日本核燃料開発株式会社ホットラボ施設に係る
使用前確認申請書の変更について

令和5年8月10日付けNFD発第3516号をもって申請した日本核燃料開発株式会社ホットラボ施設に係る使用前確認申請書の記載事項の一部を変更したため、核燃料物質の使用等に関する規則第2条の5第3項の規定に基づき、下記のとおり変更の内容を説明する書類を提出します。

- (1) 「別紙-3 使用前確認を受けようとする使用前検査に係る工事の工程、期日、場所及び種類」について、検査項目の追加及び期日の変更を行う。
- (2) 「添付-1 工事の工程に関する説明書」について、検査時期の変更を行う。
- (3) 「添付-4 使用施設等の技術基準等への適合に関する説明書」について、検査項目の追加を行う。

- (1) 使用前検査の期日を変更するため。
- (2) 検査項目及び検査内容を適正化するため。

添付図 4.2.13-1 作業用ハウス内の装置の配置及び装置を床面に固定するボルトの位置 (単位: mm)

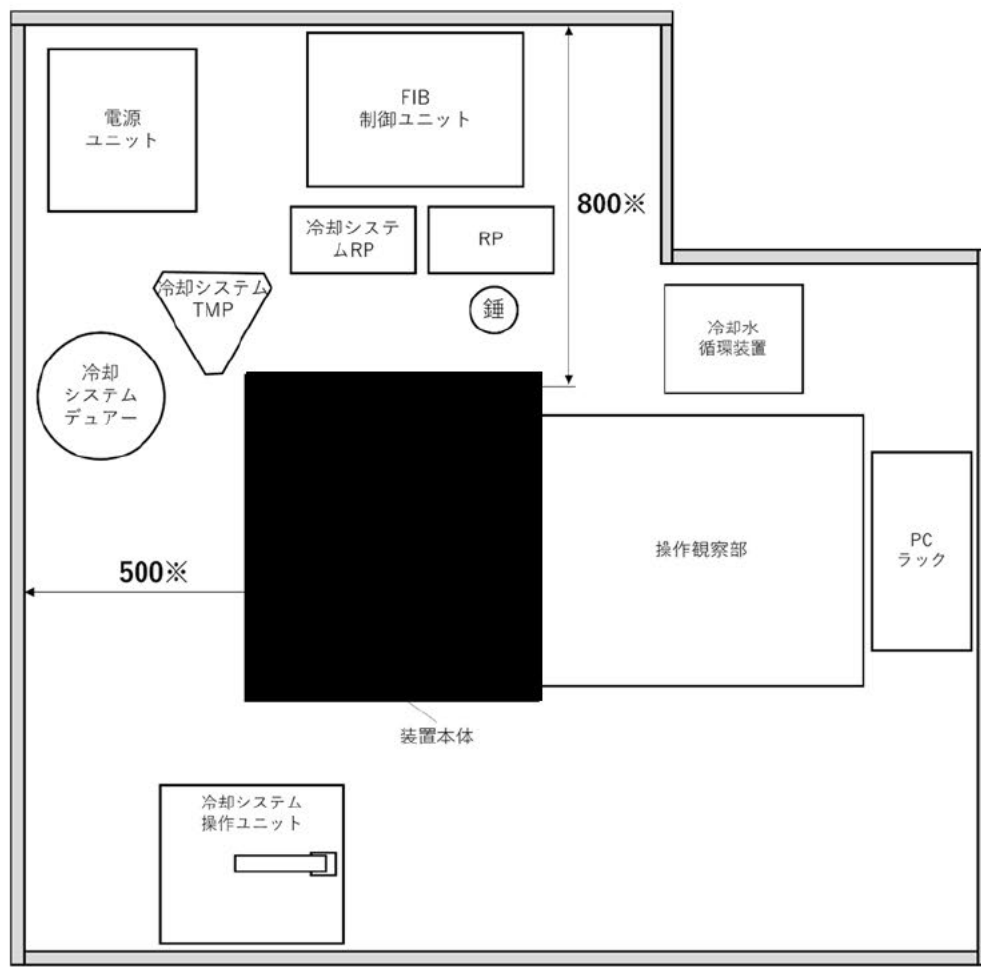
検査対象	検査項目
複合ビーム加工観察装置	外観検査 <u>寸法検査</u>

検査対象	検査項目	検査基準
複合ビーム 加工観察装置	外観検査	装置本体を床面に固定するボルトの健全性（著しい傷や腐食等の損傷がないこと）の確認、その他目視点検が可能であることを、目視により確認する。
	<u>寸法検査</u>	<u>添付図 4.2.13.1 に示す装置本体と作業用ハウス内面との距離 2箇所をコンベックス等を用いて測定し、検査及び保守のためのスペースが図中左側については 500mm 以上、図中上側については 800mm 以上確保されていることを確認する。</u>
